COMMISSION ROYALE DES MONUMENTS ET DES SITES
KONINKLIJKE COMMISSIE VOOR MONUMENTEN EN LANDSCHAPPEN

N/Réf. : UCL20458_720_PU **UCCLE. Carré Tillens, 9**
Gest. : BDG (= zone de protection de l' Estaminet *Au Vieux Spijtigen Duivel*, classé comme
V/Réf. : 16-47193-2023 **Monument, situé Chaussée d'Alseberg 621 / Inventaire)**
Corr: Schrager Noémie **DEMANDE DE PERMIS D'URBANISME: mettre en conformité une annexe**
NOVA : 16/XFD/1914140 **au rez-de-chaussée, construire une lucarne en façade arrière, percer une baie**
 en façade avant, placer une marquise en verre au-dessus de la porte d'entrée,
 isoler les façades avant et arrière avec une finition en enduit.

Avis de la CRMS

Élévations projetées avant et arrière – Coupe projetée (extr. du dossier de demande)

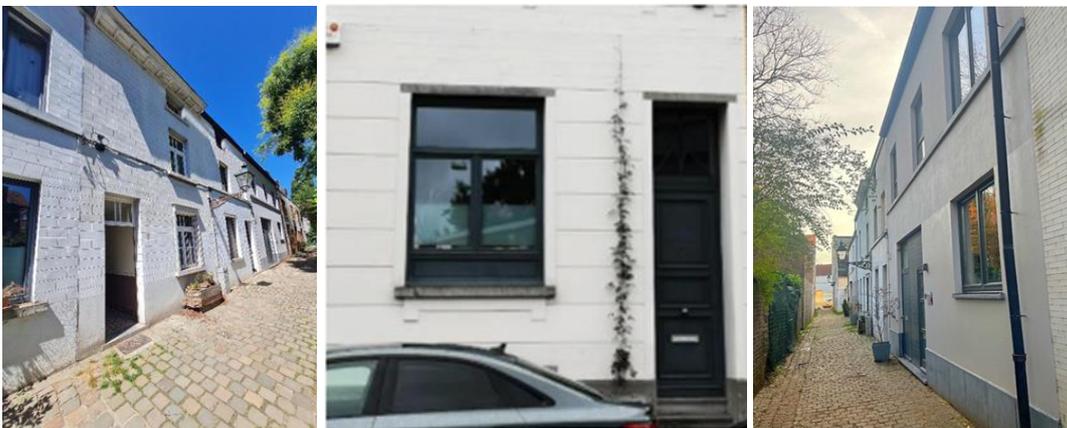
La Commission rend un avis favorable sur l'ensemble de la demande, tout en demandant d'être très rigoureux sur la réalisation de l'isolation en façade avant. En effet, si elle comprend bien le souhait de répondre aux enjeux énergétiques par une isolation générale de l'enveloppe et si elle souligne le souhait manifeste des demandeurs d'arriver à une rénovation qualitative, elle précise que les détails d'exécution de l'isolation en façade avant sont primordiaux dans ce cas-ci, vu la valeur d'ensemble de cet alignement et sa typologie devenue rare en région bruxelloise.

Elle demande d'être attentif à reproduire, en façade avant, les détails constructifs qui participent à l'homogénéité de ces petites maisons : texture et couleur du soubassement, texture et couleur de l'enduit et réalisation des faux-joints, raccords avec les maisons voisines, raccord avec la corniche ancienne, seuils de fenêtres saillant, positionnement des châssis. Ces éléments créent en effet la cohérence de l'ensemble, et ce chantier pourrait peut-être servir d'exemple aux autres maisons anciennes du Carré Tillens. La réussite de ce chantier réside dans la mise au point, à grande échelle, de détails soignés et de qualité et dans la définition de prescriptions techniques très précises, par le bureau d'architecture, à soumettre à l'entreprise (avant la réalisation des travaux). L'Assemblée insiste en tous les cas sur le respect de la qualité patrimoniale du bien et de l'ensemble et d'intervenir de manière à préserver au mieux les caractéristiques de cette typologie.
